OGGETTO: (ID VIP 5087) San Martino in Pensilis (CB), località "Pontoni" e Rotello (CB) - Progetto impianto eolico di potenza di 48,0 MW, composto di 12 aereogeneratori di potenza di 4,0 MW e relative opere connesse.

Richiedente: Società WIND Energy San Martino S.r.l.

Parere tecnico istruttorio della Direzione Generale Archeologia, Belle Arti e Paesaggio.

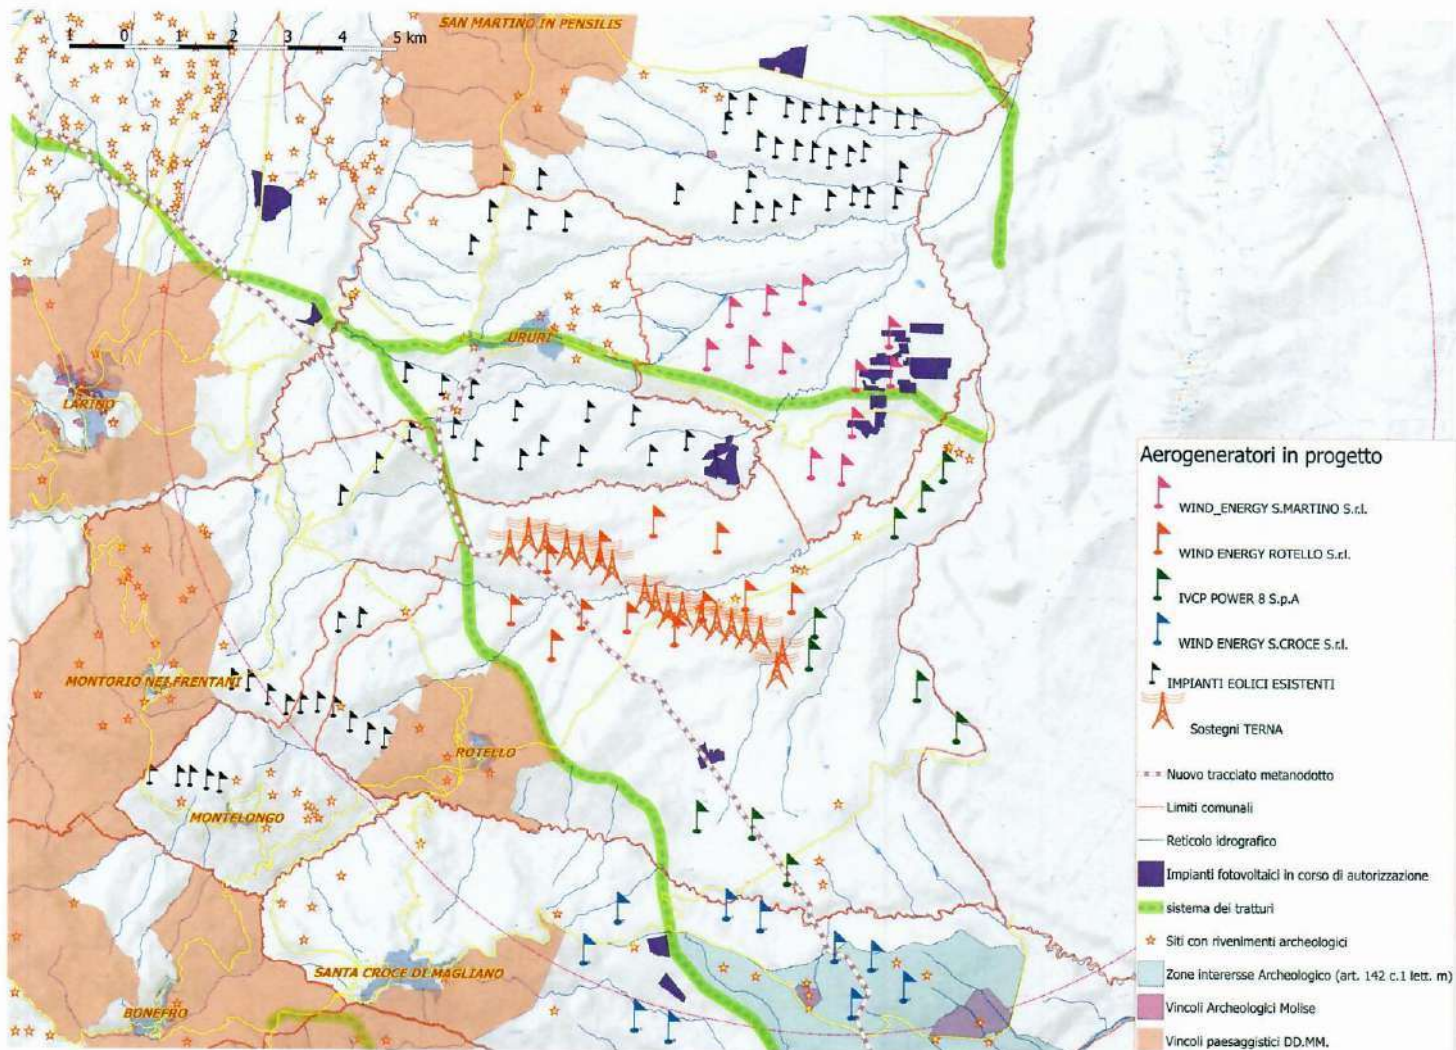
- *L'area vasta di progetto è già largamente investita da iniziative di sfruttamento dell'energia eolica, tra cui circa 60 aerogeneratori disseminati sui territori di Rotello, Ururi, Montelongo, Montorio e S. Martino in Pensilis e altri tre progetti di impianti eolici in corso di valutazione di impatto ambientale, tutti situati a breve distanza: ditte Wind Energy Rotello, Wind Energy S. Croce; IVCP Power), ricadenti nei comuni di Santa Croce di Magliano e Rotello per un totale di 32 nuovi aerogeneratori di grande taglia, oltre a quelli in esame.*

- *La visibilità e percepibilità dell'impianto è particolarmente alta da un'ampia serie di punti sensibili tra cui la SP 167, la SP 40, il Castello di Serracapriola, i centri urbani di Ururi e S. Martino in Pensilis.*

In particolare la visuale che si genera lungo la SP 136, già occlusa dai due parchi eolici esistenti (delle società Andromeda Wind e New Green Energy) verrebbe ulteriormente ridotta dal parco eolico in progetto. La nuova rappresentazione visuale determinerebbe la trasformazione completa di tutto l'ambito paesaggistico, poiché non sarebbe più possibile distinguere i due parchi eolici, dando essi luogo ad un unico grande impianto composto da 57 aerogeneratori, esteso per circa 35 Km² con una

densità di oltre 1,6 turbine a kmq (come rilevabile nella planimetria sopra riportata).
